# **HENVENDELSER MODTAGET I HØRINGSPERIODEN**

## **FORSLAG TIL LOKALPLAN FISKETORVET II**

### **Høringssvar**

### Mulighed for karnapper ud over maksimal husdybde

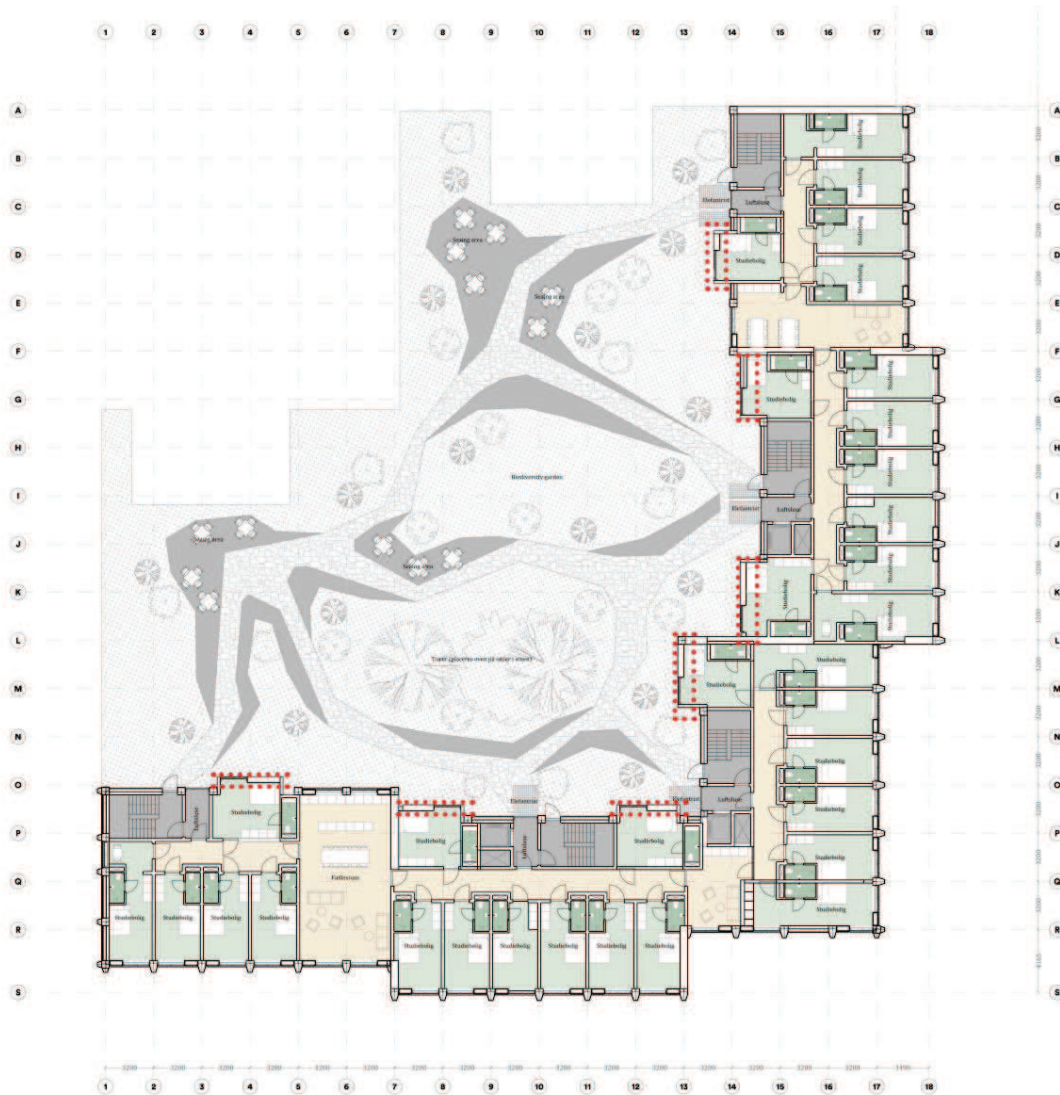
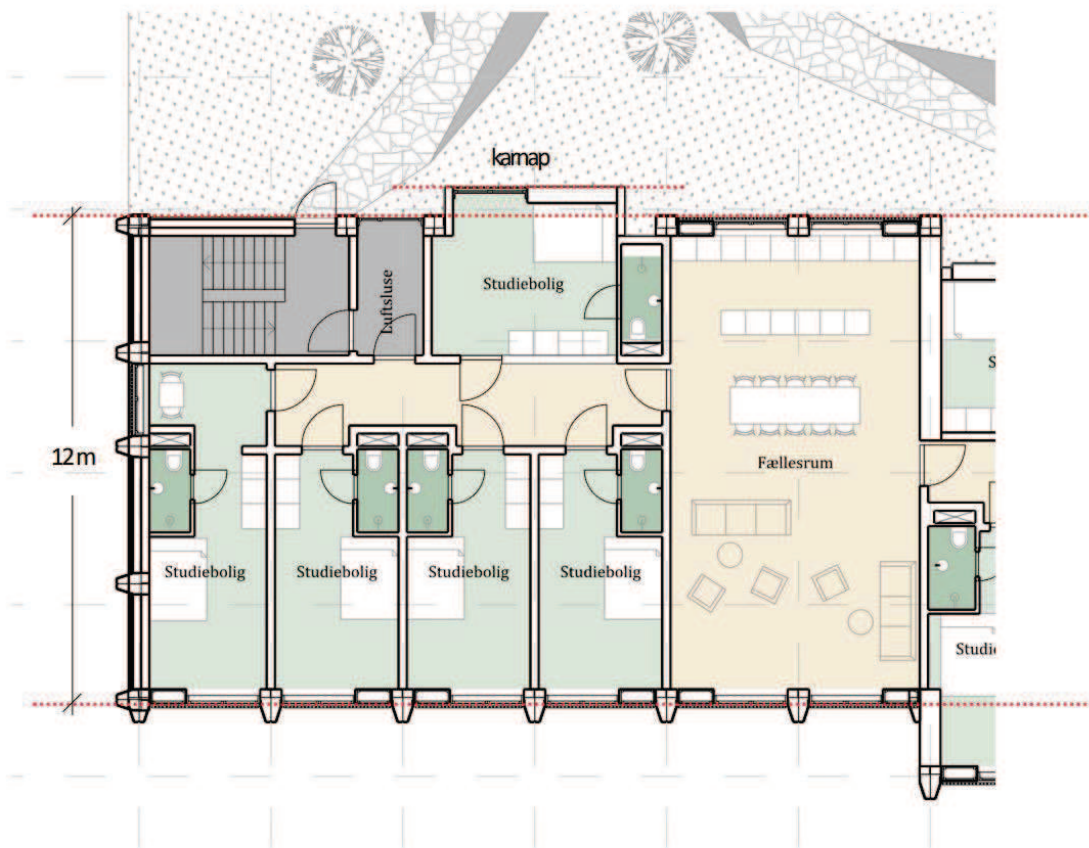
I lokalplansforslagets § 6, stk. 2, anføres, at "[...] karnapper [...] og lignende må etableres ud over byggefeltet og i den dybde, der er angivet i § 7, stk. 3." I lokalplansforslagets § 6, stk. 4, anføres endvidere, at den maksimale husdybde for byggefelt D er 12 meter fra yderside af facade til yderside af facade (dog 13 meter for bygningsenhed D3).

Fisketorvet ser gerne og foreslår hermed, at lokalplansforslaget justeres, så det giver mulighed for, at der i byggefelt D ud over den maksimale husdybde tillige kan etableres karnapper med den form og placering, som fremgår af den som bilag 1 vedlagte skitse.

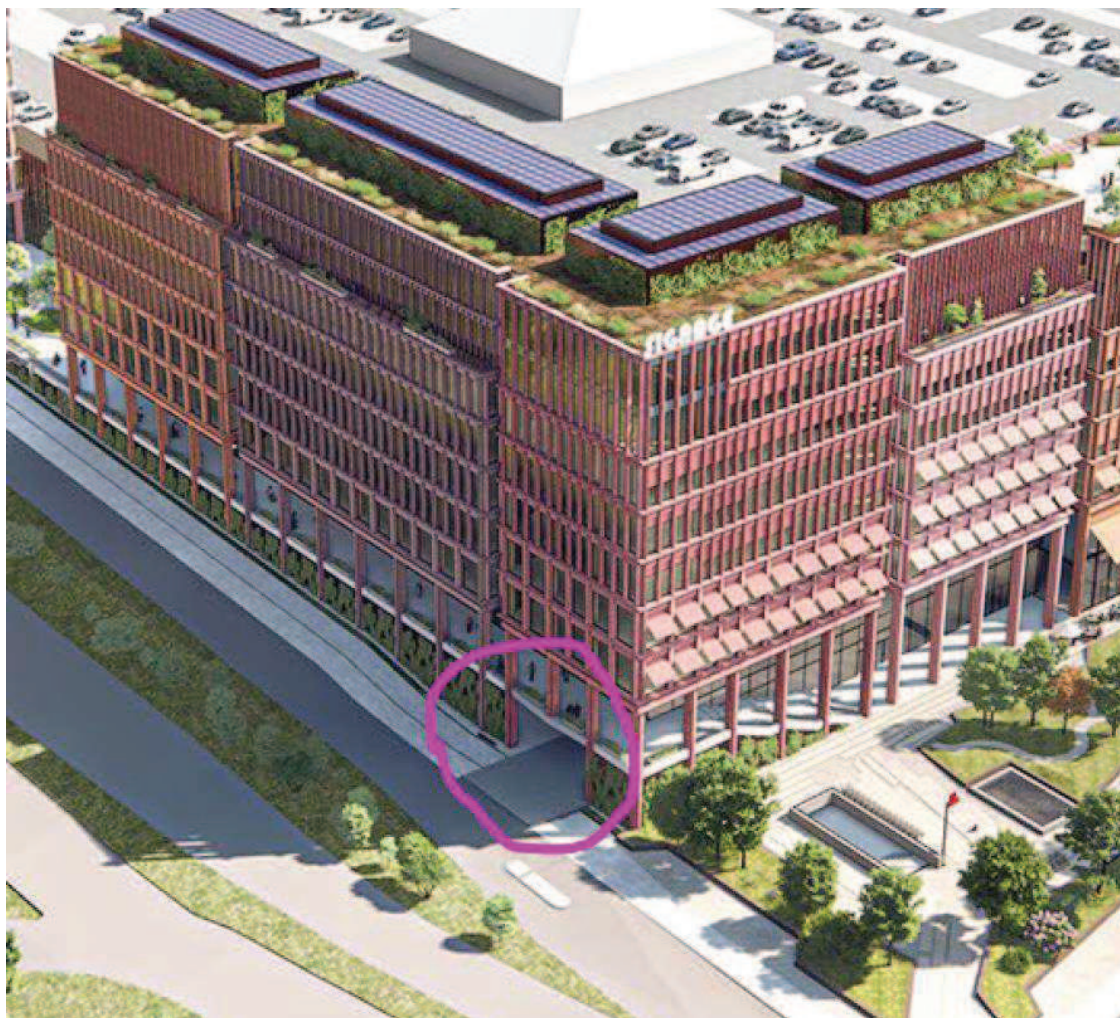
HOFOR er blevet opmærksomme på, at det er uklart hvorledes lokalplanforslaget definerer / fastlæggelser fremtidig bebyggelse i etage 0 – det der i dag svarer til terrænniveau for kommende metrostation / eksisterende vareindkørsel / parkeringsområde for Fisketorvet.

Det er altså uklart for HOFOR hvilke / hvilken tegning, der definerer lokalplanens byggefelt i etage 0.

Omtalte indkørsel til Fisketorvet er markeret med lyserød i nedenstående kortudklip fra Lokalplansforslag Fisketorvet II.

### Etablering af træbrygger jf. § 10, stk. 5 og 6

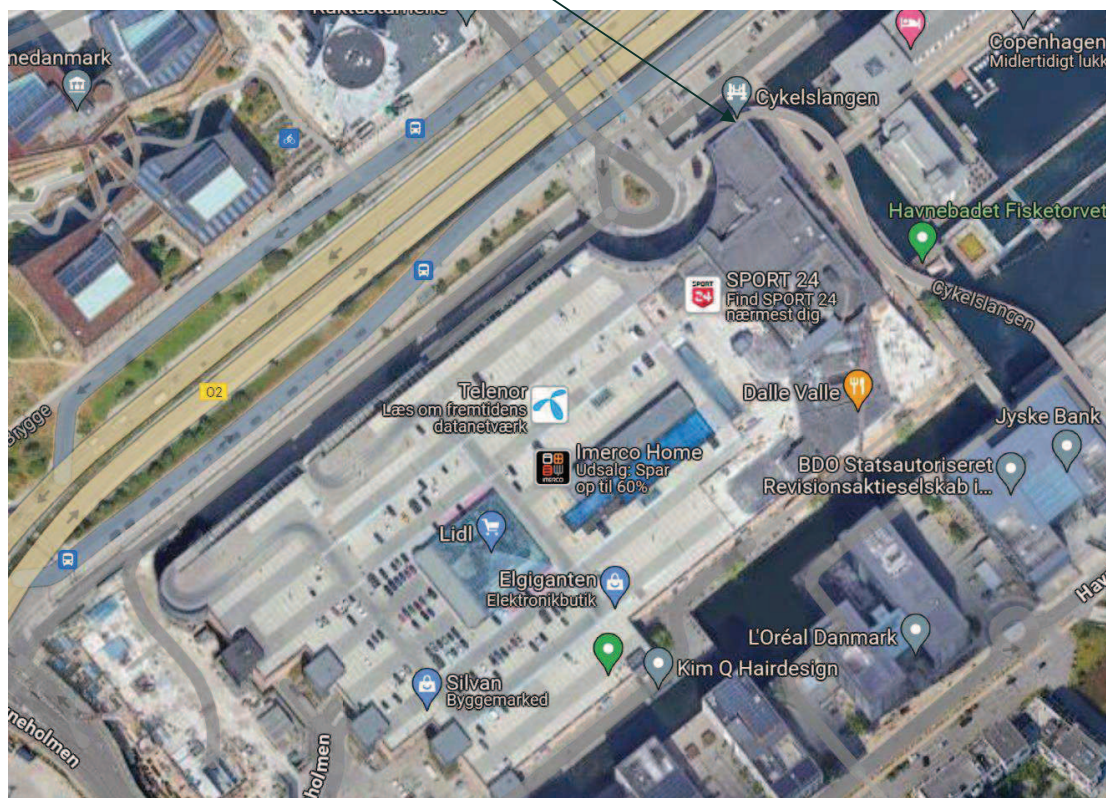
Der gøres opmærksom på, at man ikke overholder de matrikulære skel, idet fx træbryggerne Y og Z er placeret på Castellum 5 i Københavns matrikel. Derfor kan der naturligvis ikke etableres træbrygger på dette areal, hvilket ligeledes gælder anløbspladser til både mv.

Derudover gøres der særligt opmærksom på, at p-pladser placeres på Fisketorvet jf. nedenfor, tilhører Castellum 4 i København ApS.

Kort 1

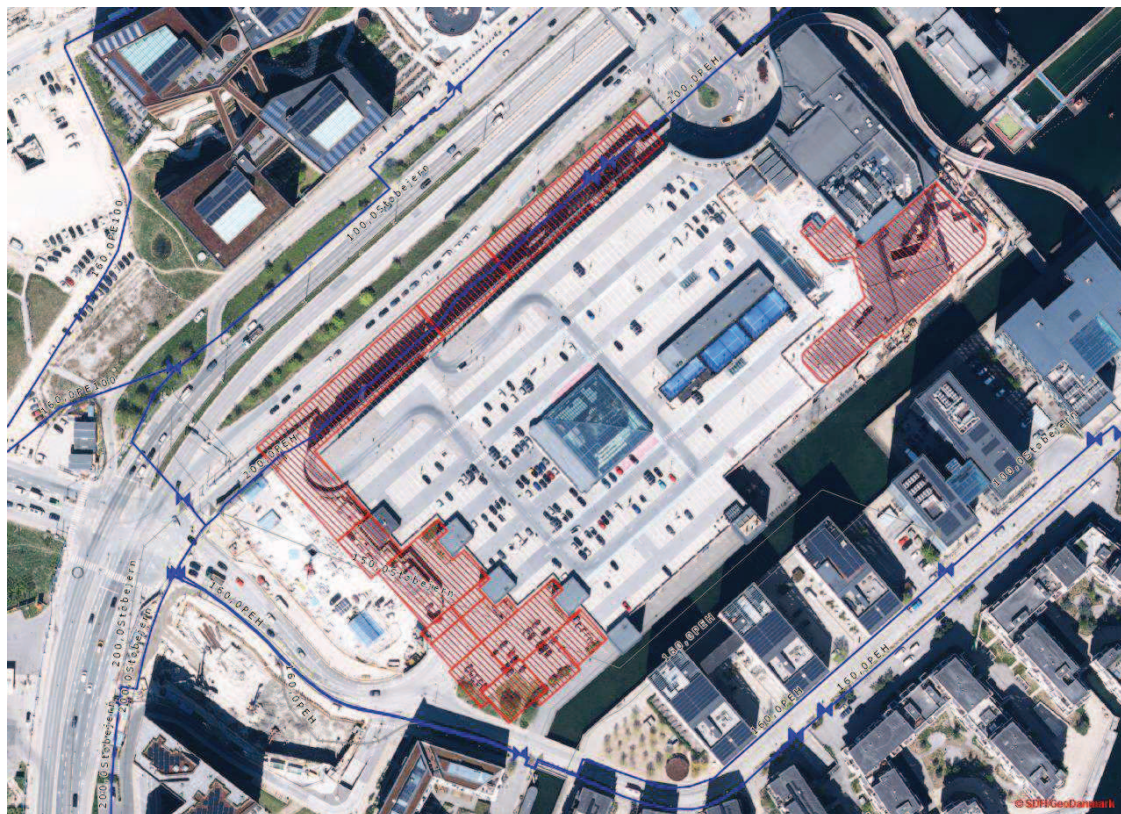
HOFOR Vand ejer en vandforsyningsledning, som er beliggende langs Fisketorvets facade ud mod Kalvebod Brygge (Kort 1). Ledningen ligger uden for det udlagte vejareal. Ledningen forsyner Fisketorvet med vand til almindelige brugsformål og brandslukningsformål. Som udgangspunkt kan ledningen ikke nedlægges uden store konsekvenser for forsyningen til Fisketorvet.

HOFOR Vand ønsker at indgå i en dialog med Fisketorvets rådgiver omkring vandforsyningsledningen, dens beliggenhed og den fremtidige forsyning til Fisketorvet.

Kort 2

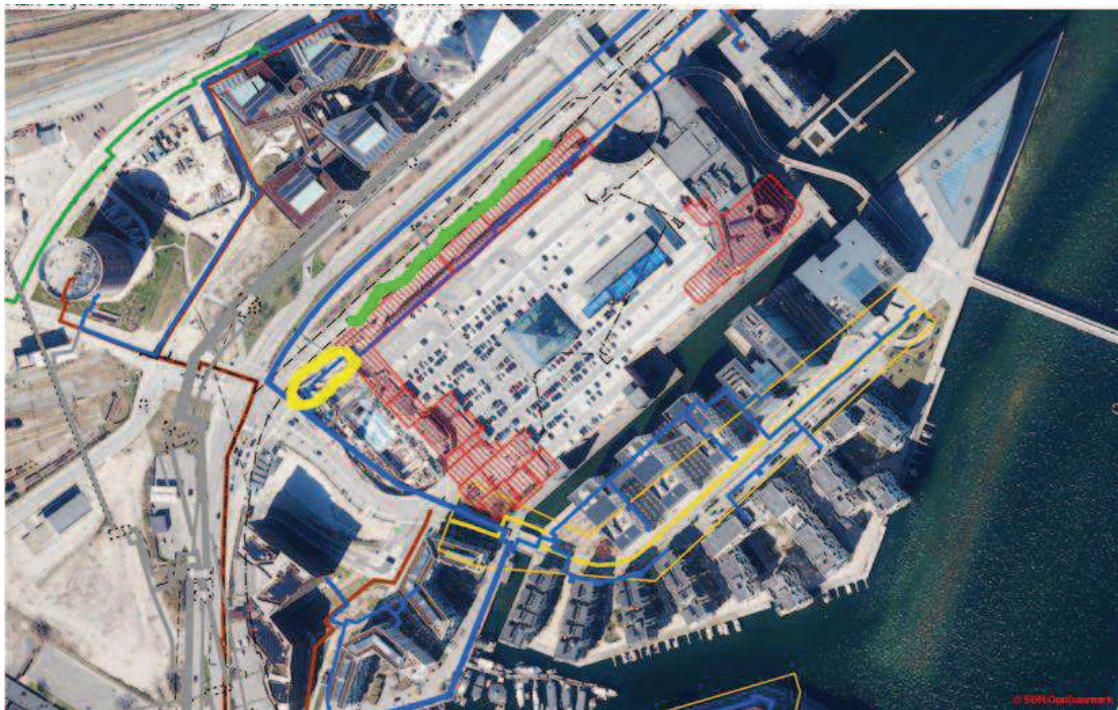
HOFOR Varme gør opmærksom på, at gul markeret ledning (kort 2) har været flyttet en gang pga. den nye metrostation til Fisketorvet. Ved ledningens nuværende placering er der en opmuret rampe (kort 2 grøn markering), som sætter en begrænsning for, hvor langt op man kan flytte ledningen og svært at se hvor man vil få plads til en eventuel omlægning. Derudover er det vigtig at HOFOR Varme Drift stadig kan komme til ledningen i forhold til evt. havari eller anden beskadigelse. Det ønskes fra HOFOR Varme at nuværende tracé kan bevares.

## Høringssvar fra Grundejerforeningen Tømmergraven Bilag A

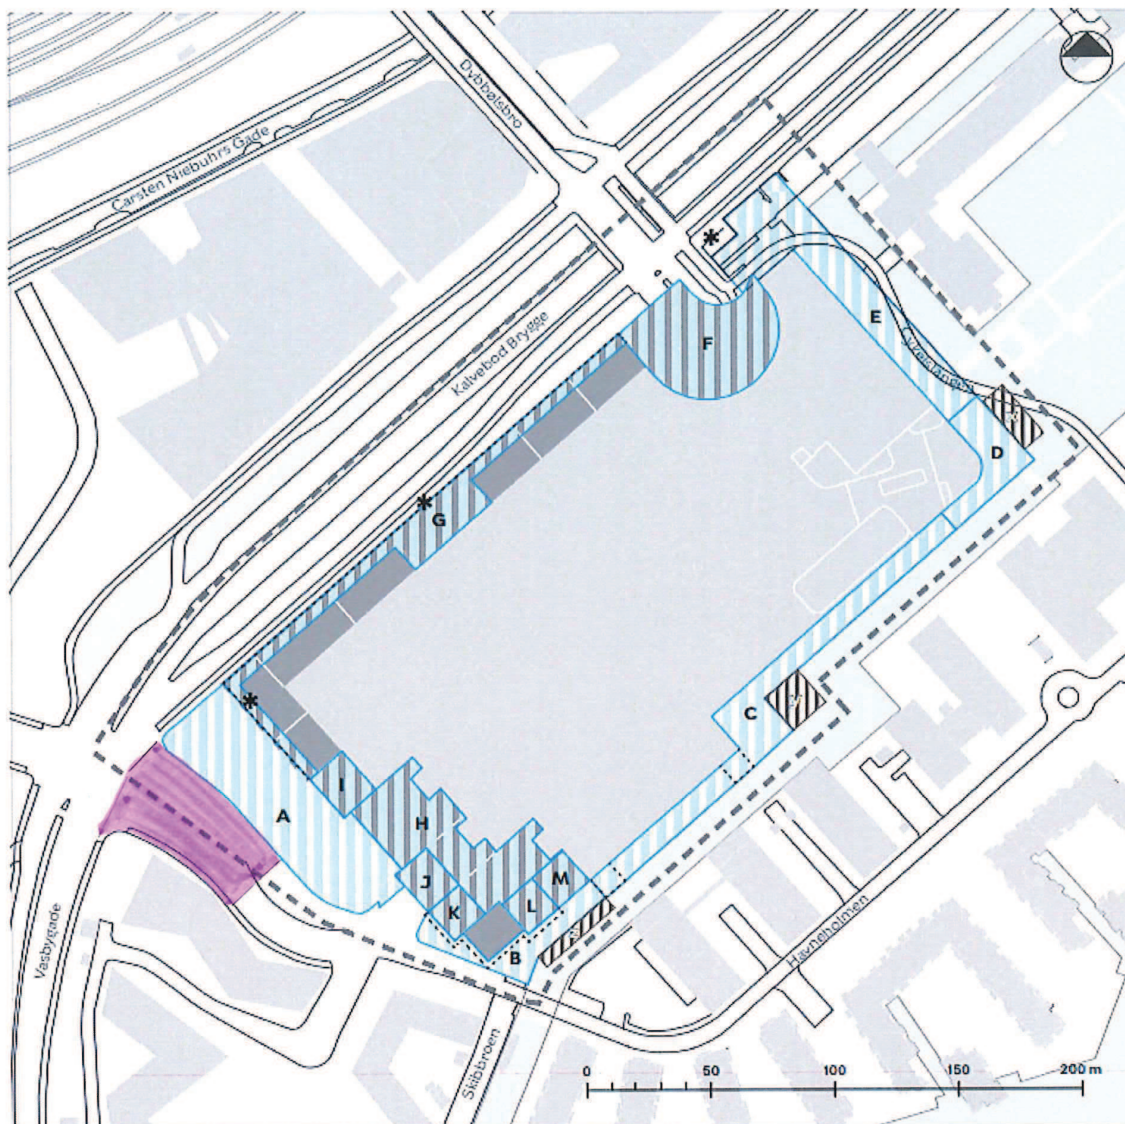
Grundejerne finder det væsentligt, at der som en del af lokalplanen sikres en fremadrettet rationel drift, vedligeholdelse og fornyelse af den del af Havneholmen, der er beliggende langs Byrum A på lokalplansudkastets Tegning 7A, vist på vedlagte **Bilag A**, da denne i dag er beliggende delvist på Grundejerforeningen Tømmergravens område og delvist på Grundejerforeningen Havneholmens område.
